Objet : Autorisation environnementale | Dossier IOTA n° 0100303318
Mémoire en réponse à l'avis défavorable du 9 Juillet 2026 de la CLE du SAGE Bièvre.

PARAY CENTRE DE DONNEES. Gestion des eaux pluviales

CONSTRUCTION D'UN CENTRE DE DONNÉES

Data sensitivity - Internal

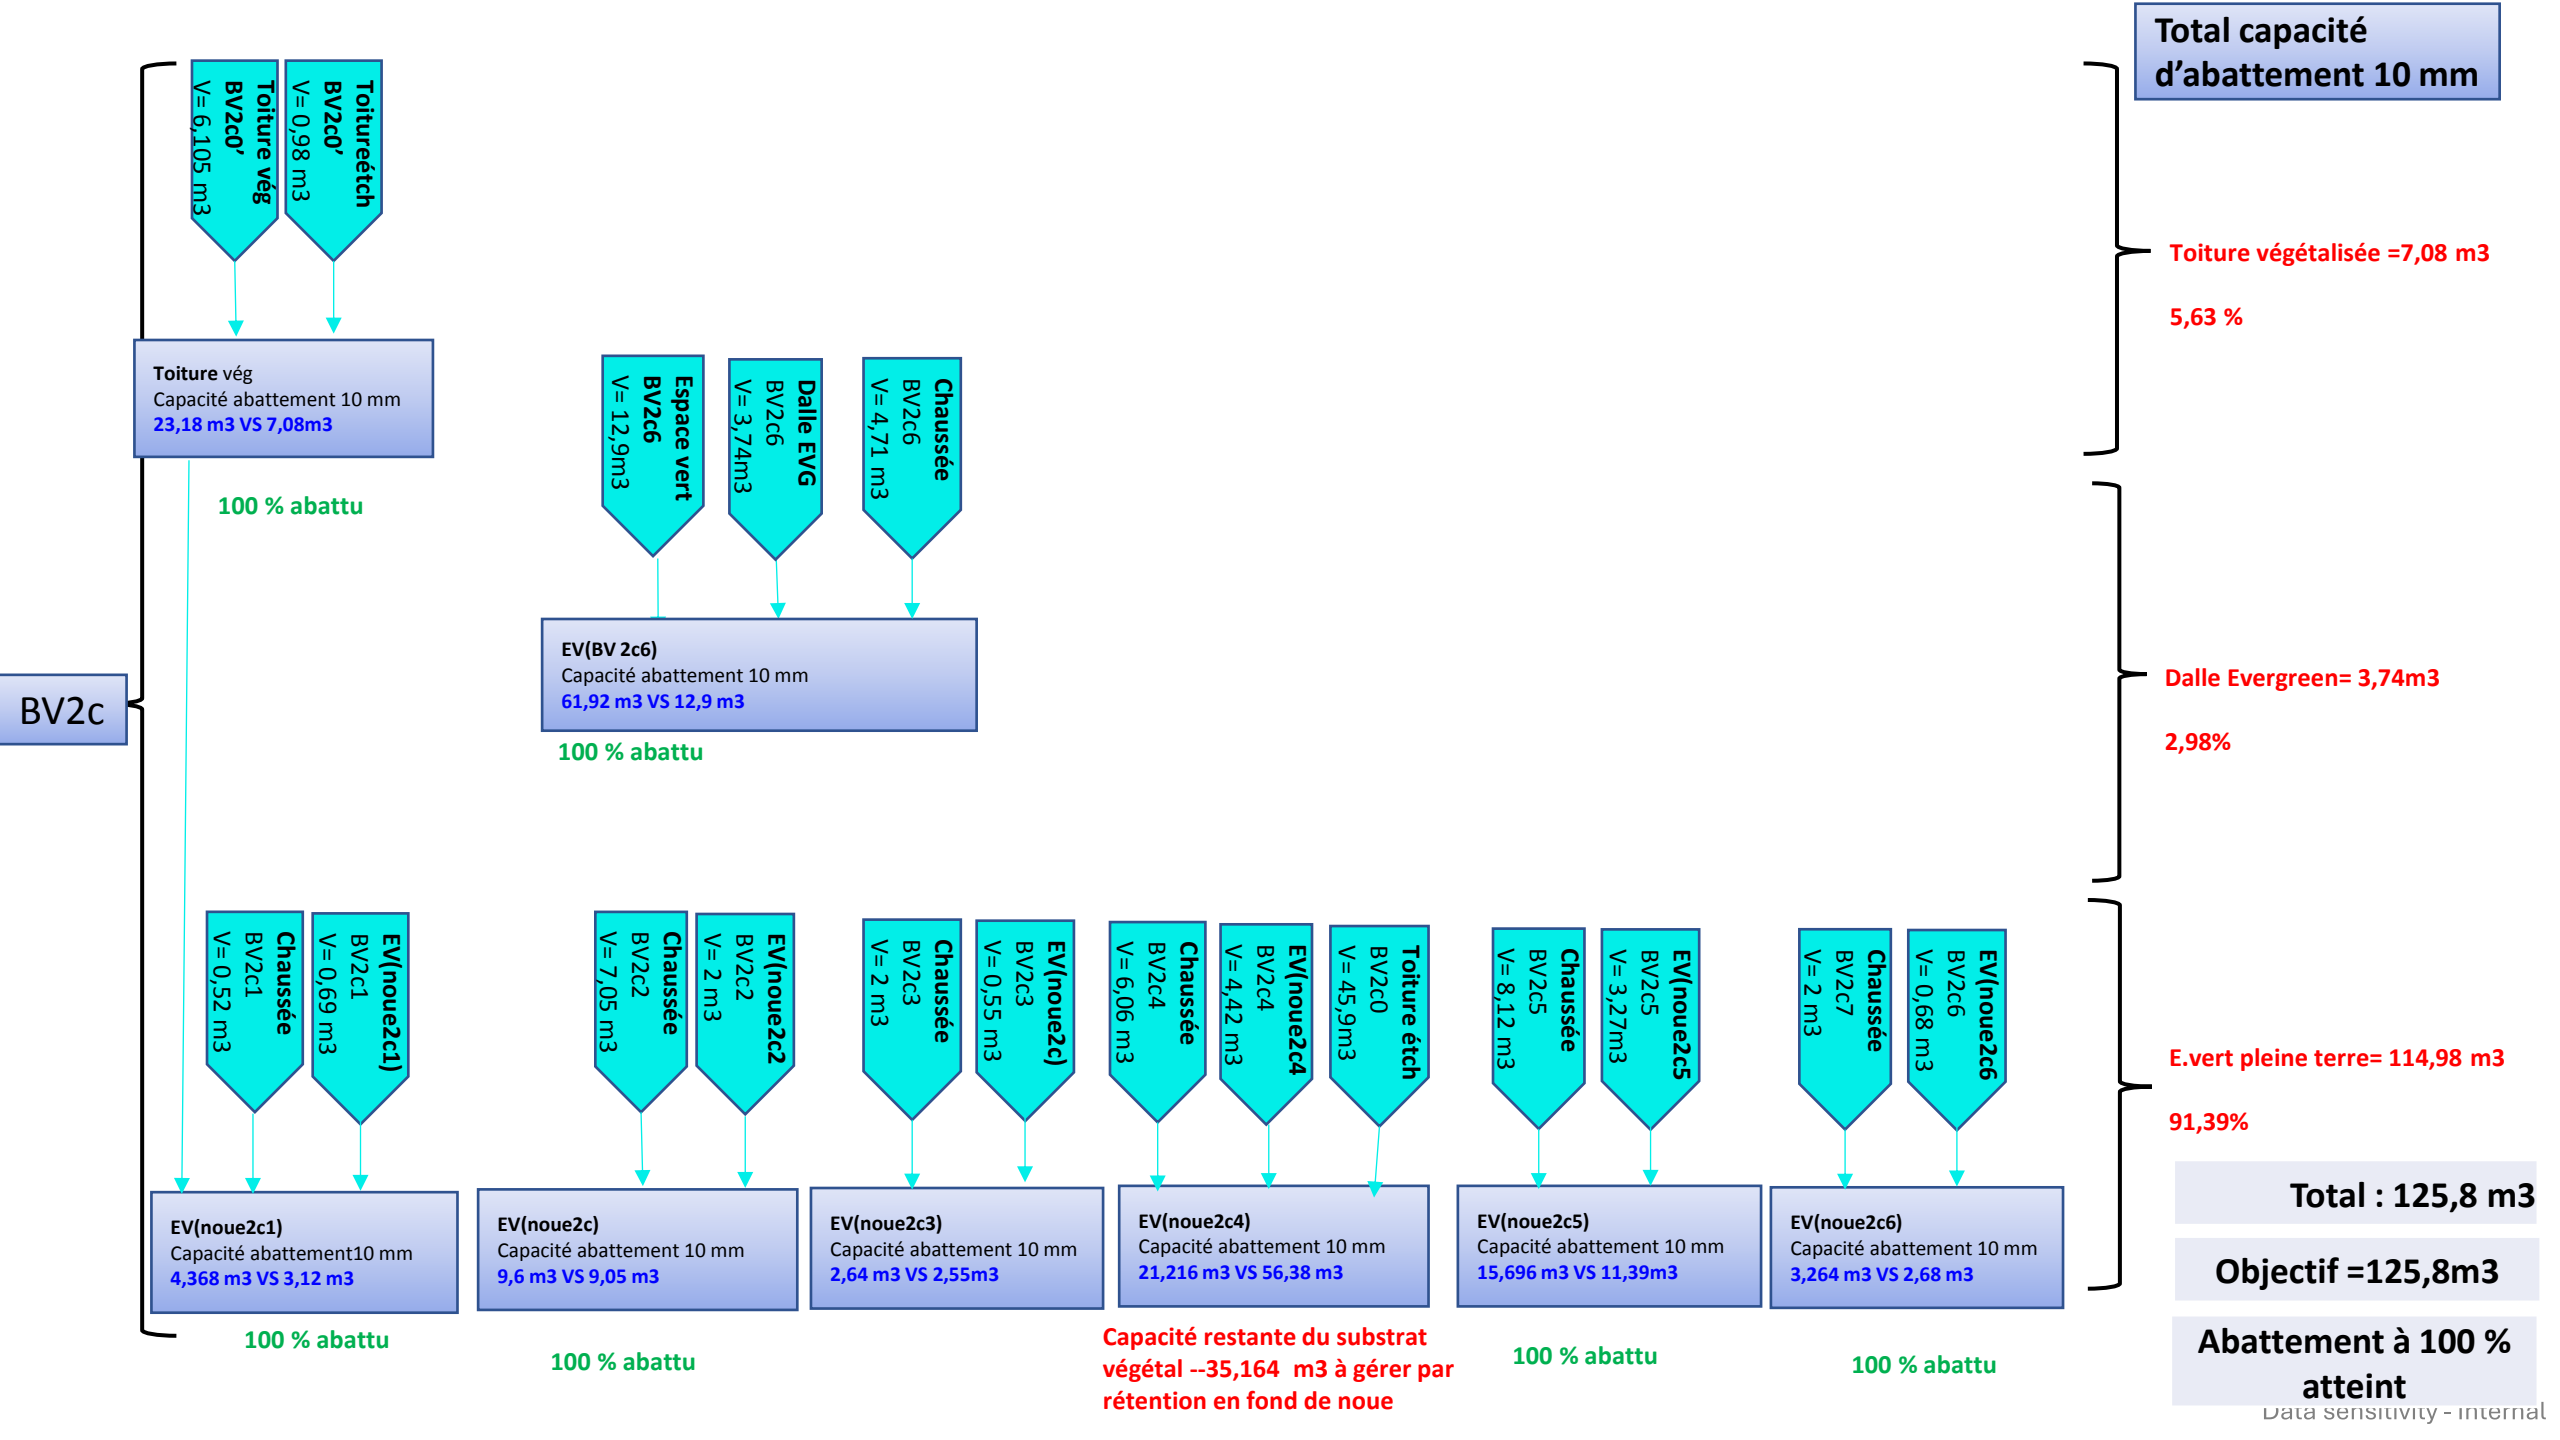
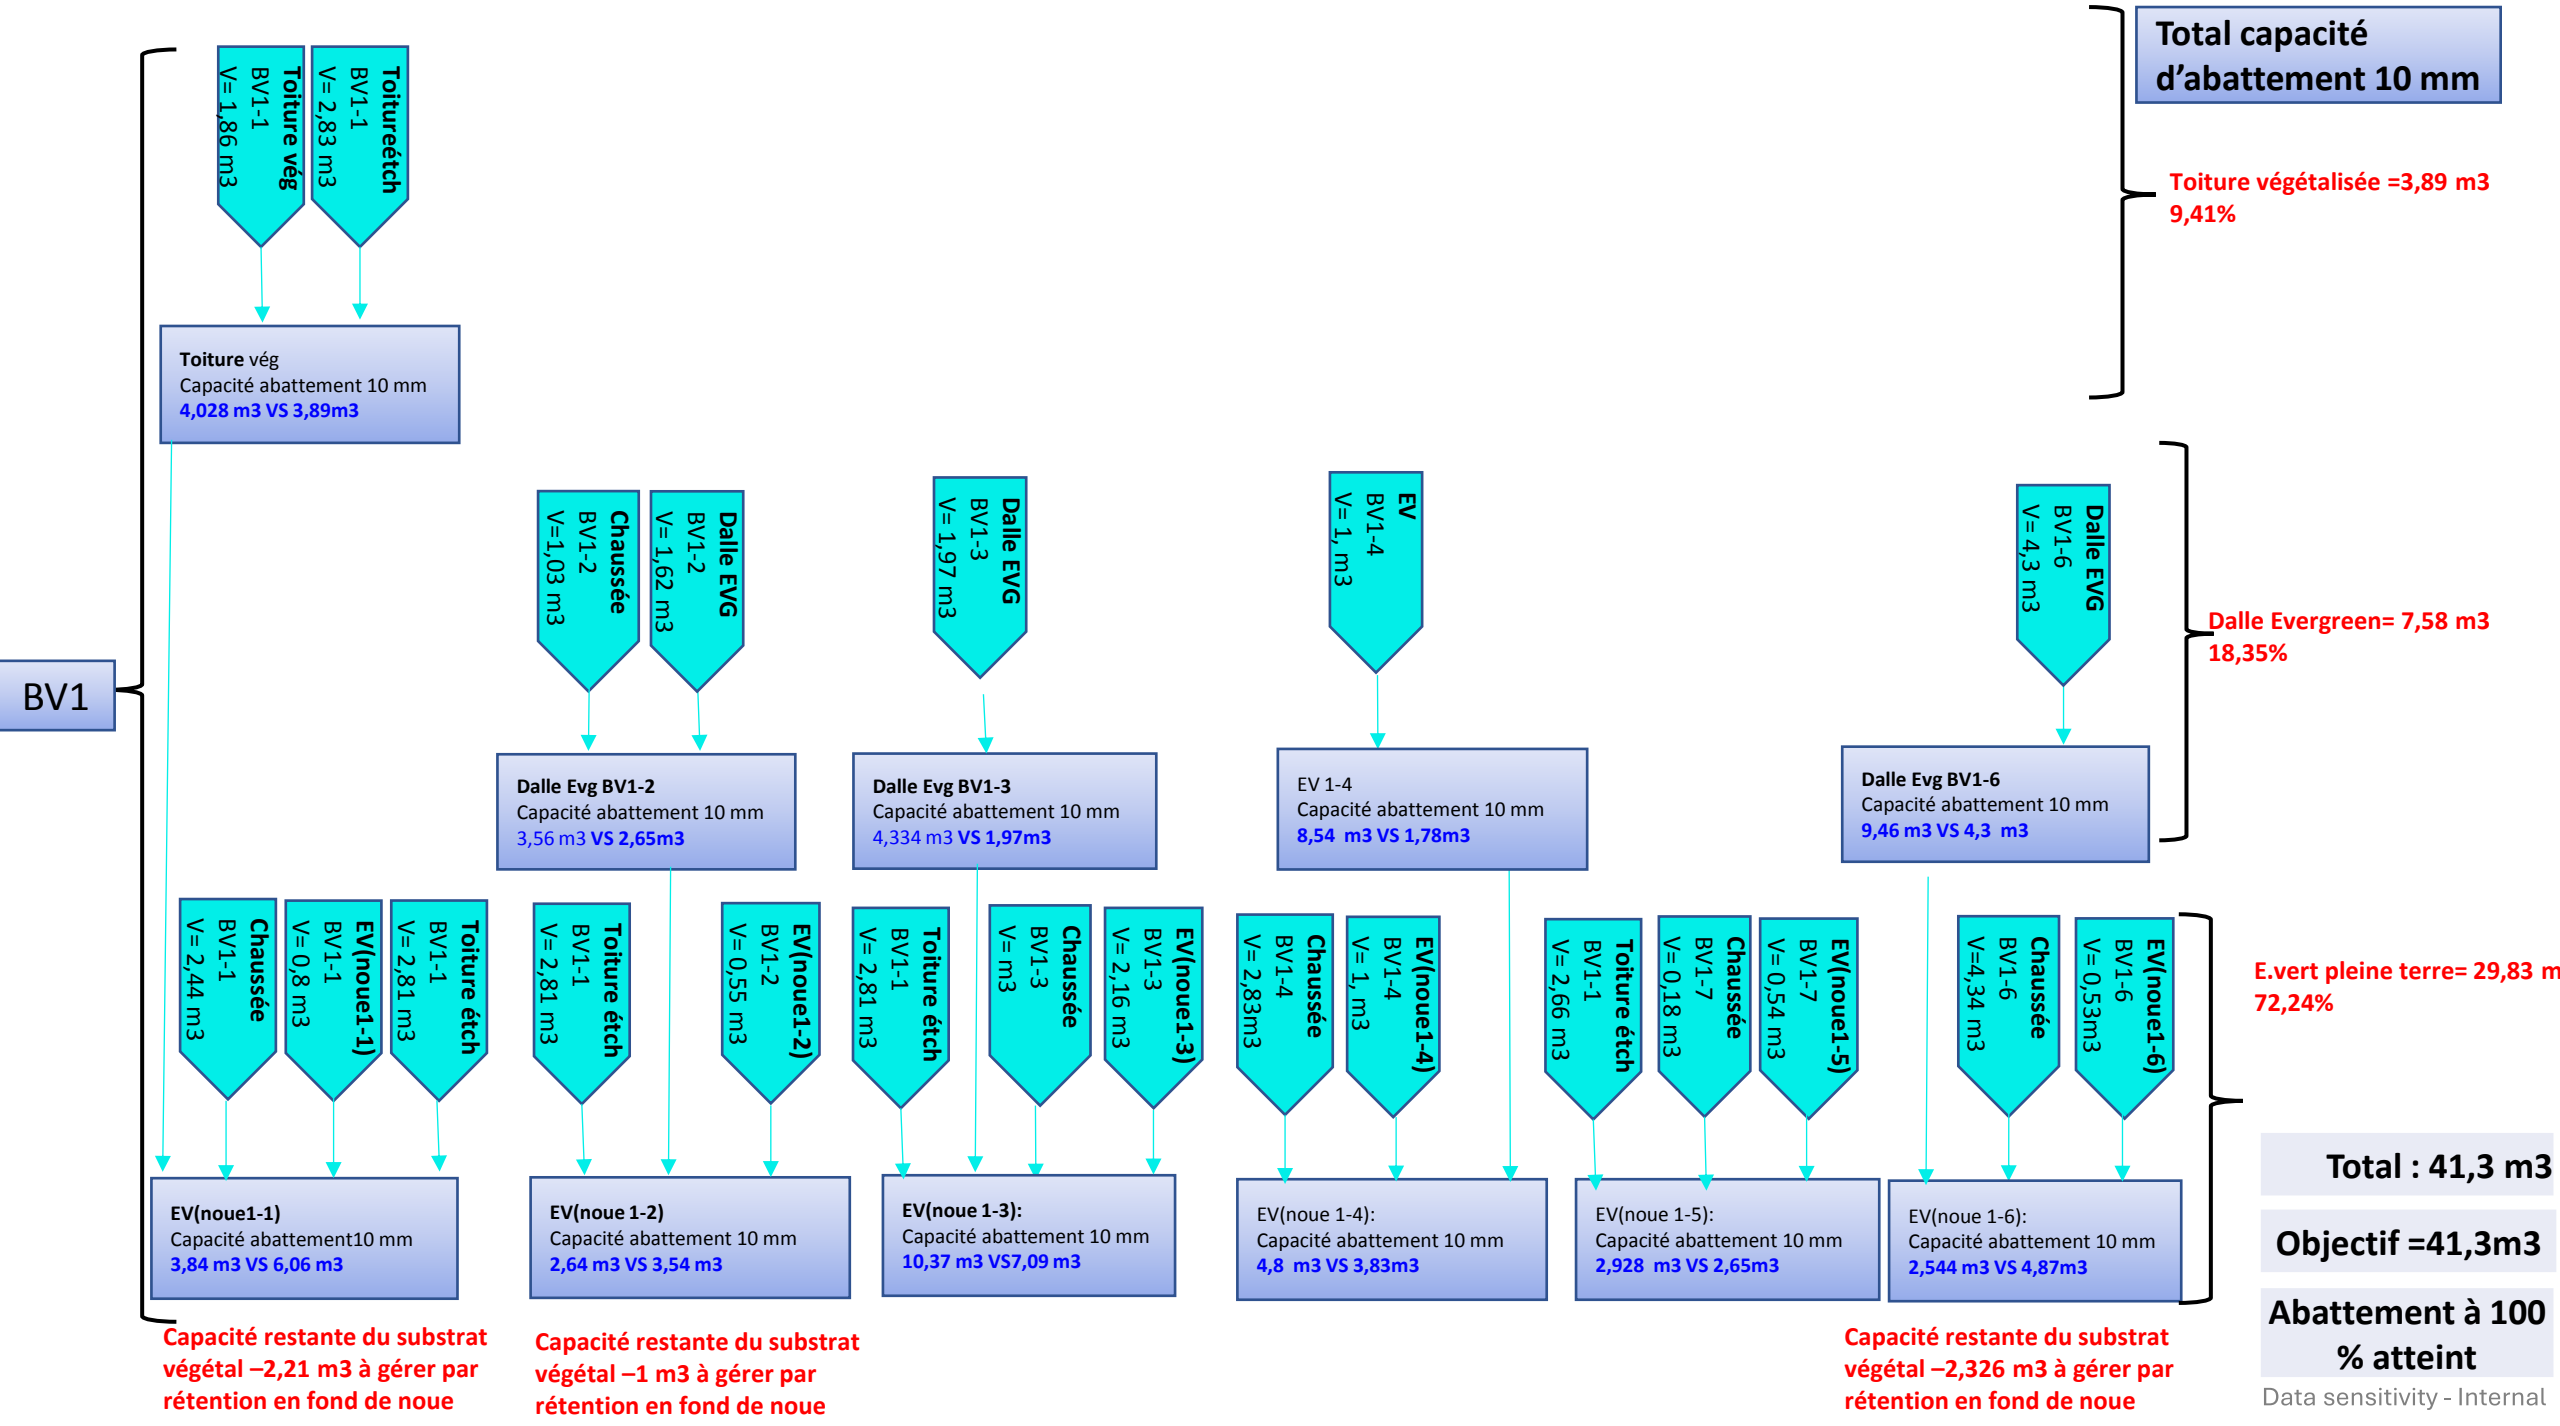
Réserve 2
Q : La CLE demande que le cheminement de l'eau au sein des différents sous-bassin versant mais également entre les ouvrages soit dument présenté notamment sur un plan. En effet, le dossier n'explique pas correctement le cheminement des eaux pluviales au sein de ces différents sous-bassin versants et entre les ouvrages. Il est donc impossible de distinguer les surfaces directement gérées via de la grave drainante sous-voirie des surfaces infiltrées en premier lieu via des ouvrages de pleine-terre.

R : Le cheminement de l'eau au sein des différents sous-bassin versant mais également entre les ouvrages a été représenté sur les plans, les coupes et le logigramme en annexe (PJ 1, PJ2, PJ 3). Ces documents indiquent la circulation de l'eau de pluie depuis la toiture jusqu'aux ouvrages d'infiltration. Le cheminement des eaux d'incendie est également représenté afin de confirmer le respect des obligations de récupération.
